Formular de evaluare a condițiilor de accesibilitate a clădirilor publice

Categorii	Indicatori	Date colectate
Localitate, raion:	Taraclia (Taraclia)	
Adresa, strada, nr.:	-	
Instituția:	STOFM Taraclia	
Tipul instituției:	ANOFM	
Latitudinea:	45.899717 ,	
Longitudinea:	28.663535

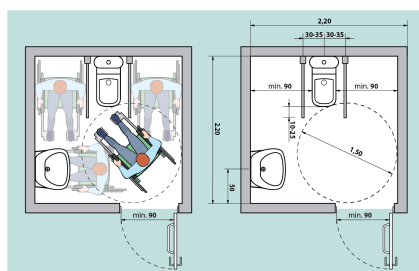
Grup sanitar în exterior:	Nu
Grup sanitar în interior:	Da . La Parter
Există indicatoare pe coridoare și pe ușă, care semnalează grupul sanitar accesibil:	Nu
Ușa de intrare WC interior, lățime:	82 cm Standard: ușa trebuie să fie de minim 90 cm
Dimensiuni grup sanitar:	120 cm x 272 cm Standard: minim 160 x 180 cm
Ușa cabinei se deschide în :	Interior Standard: exterior
Dimensiuni cabină WC:	116 cm x 120 cm Standard: minim 160 x 180 cm
Vasul WC are bare de suport:	Nu
Mecanismul de scurgere a apei este:	Integrat în vasul WC
Lavoar/chiuveță:	Da , înălțimea de: 94 cm Standard: h - 85 cm
Este spațiu liber sub lavoar:	Nu
Este uscător de mâini:	Nu
Întrerupătoarele sunt poziționate la o înălțime de 80 până la 110 cm de la podea:	Da , la înălțimea de: 135 cm
Toaleta este echipată cu sistem/buton de alarmă:	Nu
În toaletă sau cabine există cuier pentru haine:	Nu
Culori contrastante:	Da Standard: este o diferență de culoare contrastantă (culori închise / culori deschise) între perete și podea

Colacul de WC este de o culoare contrastantă cu vasul de WC:	Nu
Iluminare bună (lumină de zi și lumină artificială) în WC:	Parțial
